Proyecto: "Mata de Nance Solar"
Categoría: I

DIRECCIÓN REGIONAL DE CHIRIQUÍ
SECCIÓN DE EVALUACIÓN DE IMPACTO AMBIENTAL
INFORME TÉCNICO DE EVALUACIÓN DE ESTUDIO DE IMPACTO AMBIENTAL
No. 022-2025

FECHA:	29 DE MAYO DE 2025
NOMBRE DEL PROYECTO:	MATA DE NANCE SOLAR
PROMOTOR:	SOLAR POWER ASSETS, INC.
REPRESENTANTE LEGAL:	YOSIAHOU MICHAAN BTESH (8-791-855)
CONSULTORES	MARCELINO DE GRACIA (IRC-076-2008) – KATRINA MURRAY (IAR-070-2019)
UBICACIÓN:	CORREGIMIENTO DE LAS LOMAS, DISTRITO DE DAVID, PROVINCIA DE CHIRIQUÍ

PROVINCIA DE CHIRIQUÍ, DISTRITO DE DAVID, CORREGIMIENTO DE LAS LOMAS - VERIFICACIÓN DE COORDENADAS DEL PROYECTO "MATA DE NANCE SOLAR"

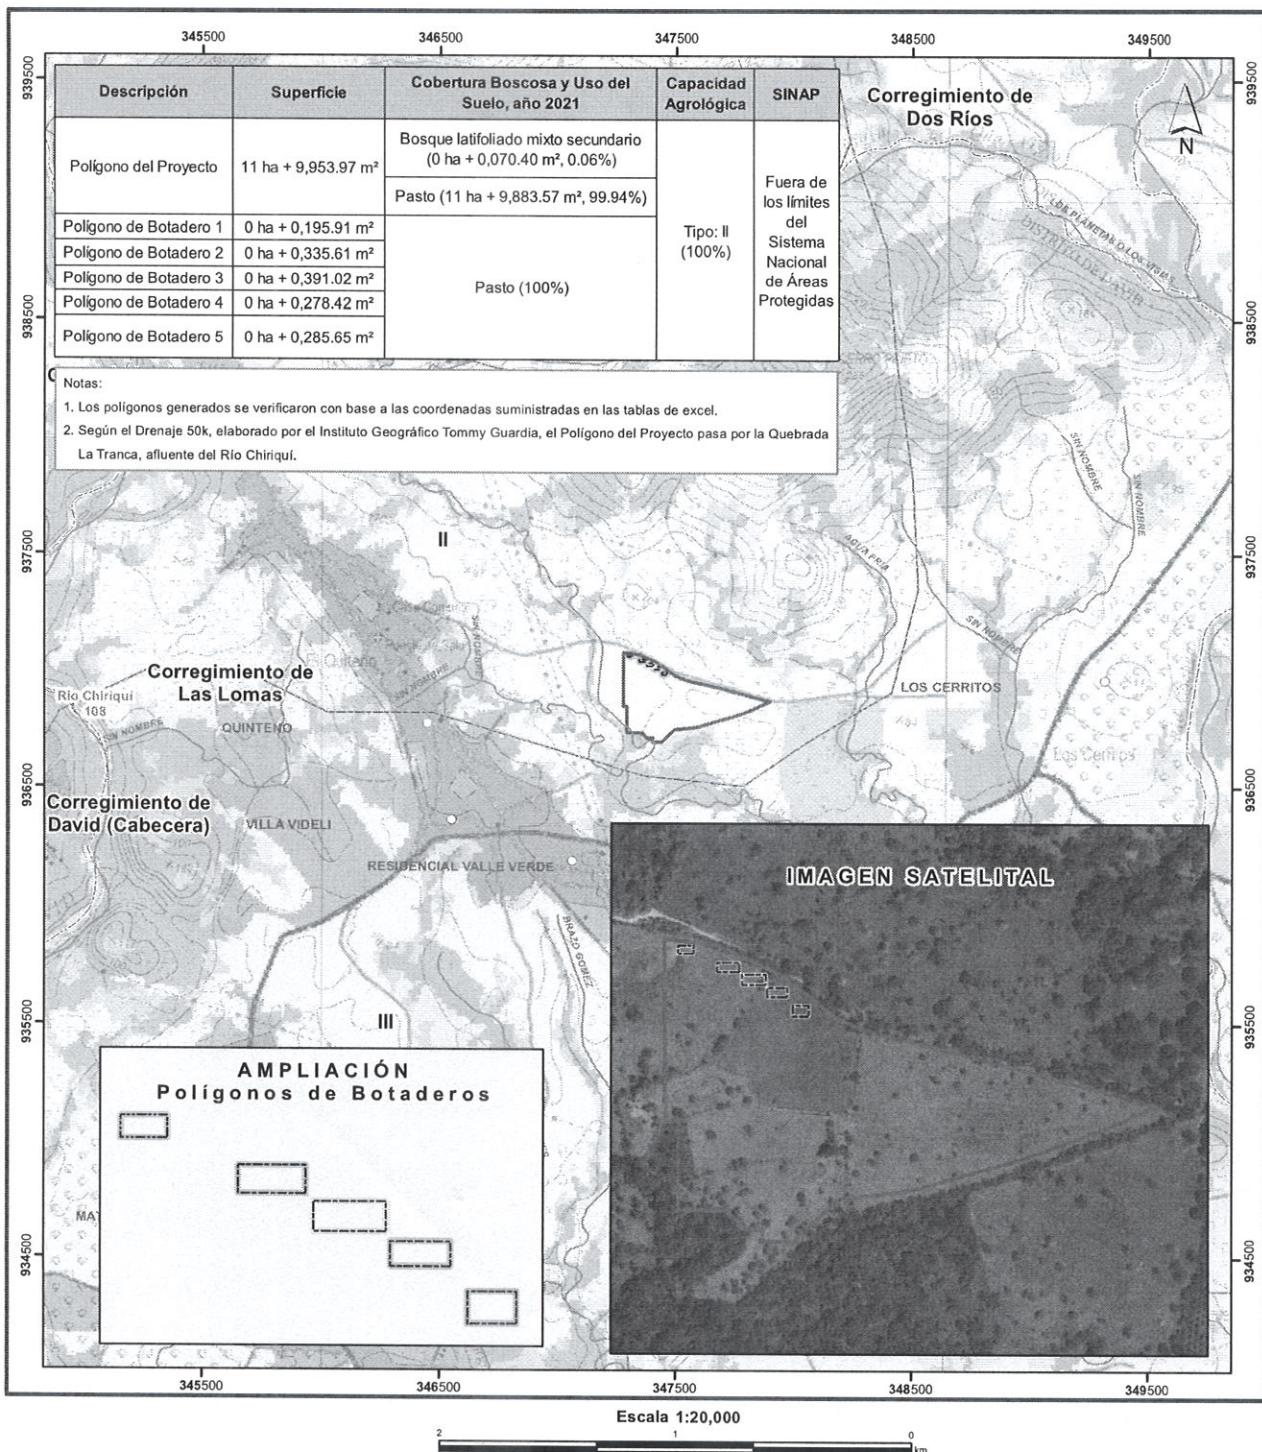
Con los datos proporcionados se generaron seis (6) polígonos con las siguientes superficies: Polígono del Proyecto (11ha+9,953.97 m²) Polígono de Botadero 1 (0ha+0,195.91 m²), Polígono de Botadero 2 (0ha+0,335.61 m²), Polígono de Botadero 3 (0ha+0,391.02 m²), Polígono de Botadero 4 (0ha+0,278.42 m²) y Polígono de Botadero 5 (0ha+0,285.65 m²). Los mismos se ubican fuera de los límites del Sistema Nacional de Áreas Protegidas (SINAP).

De acuerdo con la Cobertura Boscosa y Uso del Suelo, año 2021, el polígono del proyecto se ubica en las categorías de “Bosque latifoliado mixto secundario (0ha+0,070.40 m², 0.06%)” y “Pasto (11ha+9,883.57 m², 99.94%)”, mientras que los polígonos de los botaderos se ubican en la categoría “Pasto”. Según la Capacidad Agrológica, se ubican en el tipo: II - 100% (Arable, algunas limitaciones en la selección de las plantas, requiere conservación moderada).
